Přehledový list připomínek v lokalitě 171 / Waltrovka

171/1**dtto 585/ Waltrovka**

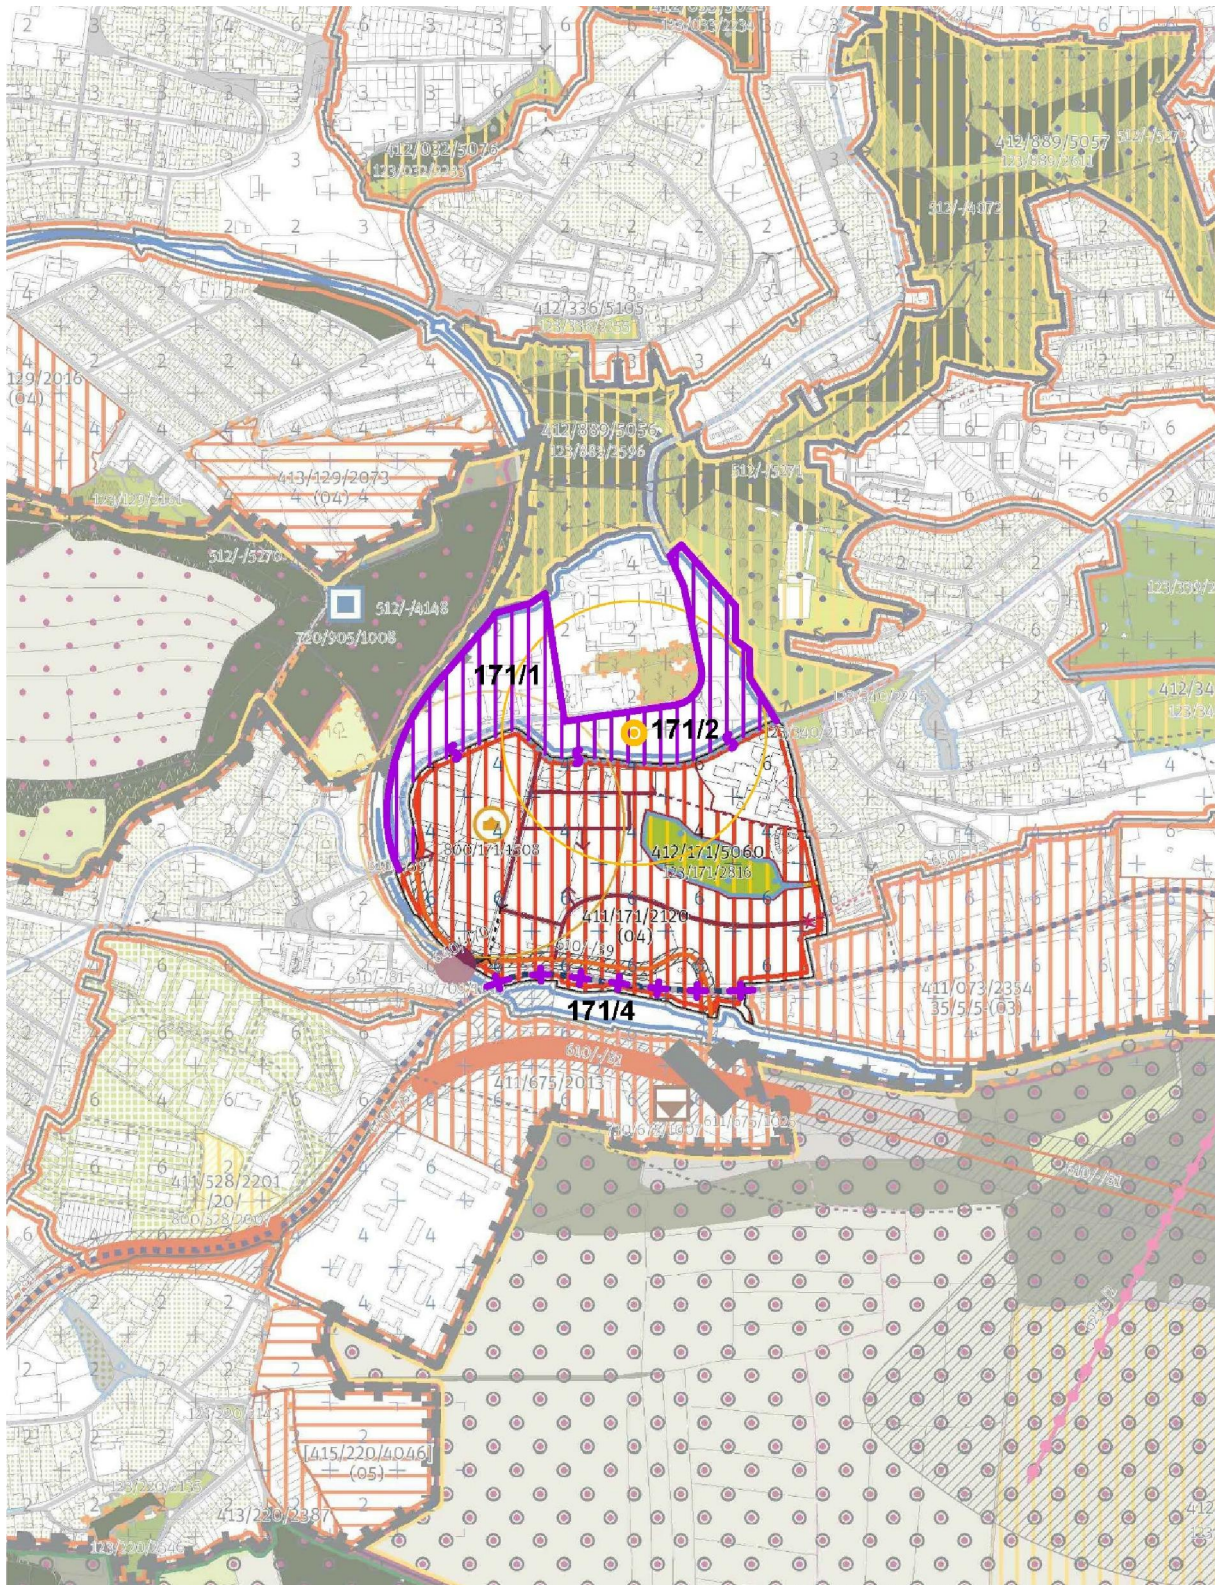
Změna hranice lokality: Vyjmout vymezené území mezi ul. Peroutkova a Jinonická z lokality č. 585/Areály Waltrovka, přiřadit k lokalitě č. 171/Waltrovka, transformační plocha obytná. Tato připomínka je zásadní.

Umístit občanskou vybavenost - ZŠ - bodem do připojené plochy mezi ulicemi Peroutkova a Jinonická. Tato připomínka je zásadní.

Změna stability: Z transformační na stabilizovanou s transformačním územím v ploše OV. Tato připomínka je zásadní.

Doplnit TT Radlická - Jinonická. Tato připomínka je zásadní.

Vypustit z výkresu 02 rastr Výškové regulace, ponechat jako informativní ukazatel ve Schéma 03. Tato připomínka je zásadní.

Zohlednit probíhající změnu a podnět na změnu ÚPn v území: Z3103, P77/2017. Tato připomínka je zásadní.

Odůvodnění: Ve vymezeném území se nenachází produkce, výroba, nachází se v ní stávající obytná funkce a logicky spadá k území Waltrovky. Cílem je zde umístit občanskou vybavenost (ZŠ) pro nově vzniklou obytnou čtvrť Waltrovky.

Odůvodnění: Přesunem plochy z lokality č. 585/Areály Waltrovka do lokality č. 171/Waltrovka vzniká plocha pro realizaci potřebné ZŠ v území. Při návrhu ZŠ respektovat stávající plochy zeleně jako součást areálu.

Odůvodnění: Jedná se o území, kde jsou stavby již realizovány (aniž by byl podklad MPP uveden do souladu se stavem 2018) nebo mají vydaná platná povolení a budou v horizontu projednání a schválení MPP dokončeny.

Odůvodnění: MČ iniciovala změnu ÚPn pro záměr prodloužení TT Radlická - Jinonická, která čeká na schválení zadání a je zakotvena v investičním výhledu DPP. Její realizace umožní obsluhu Radlického údolí a přístup na Dívčí hrady od západu.

Odůvodnění: Výšková regulace pomocí čtverců 100 x 100 m je v území stabilizované lokality s jasnými objemy budov nadbytečná a nepřesná - zavádějící. Výšky hrubého rastru neodpovídají ani současné výškové hladině. PSP dostatečně jasně definují pravidla pro dostavbu proluk či přestavbu stávajících objektů - vychází se z výšky existujících objektů a také z indexu využití lokality.

Odůvodnění: Jedná se o změnu a podnět na změnu ÚPn probíhající a pořizované se souhlasem MČ Praha 5.
